监理通知单

工程名称：天津希必奥弗兰德屋顶 1.377MWp 分布式光伏发电项目

编号：ZHJL-TZD-001

事由：关于交流电缆外皮损伤事宜

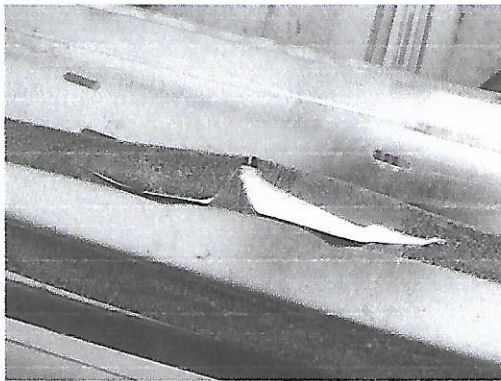
监理人员现场巡视检查发现贵单位在敷设交流电缆时，对电缆保护不利，致使电缆外皮多处破损，其中一根电缆芯损伤，你单位施工人员已用胶带缠绕，监理人员无法确认其损伤程度。

现要求贵方及时准备修补方案，报业主及监理方审核后方可执行。修补时必须提前通知业主及监理方，监理未到场禁止修补。
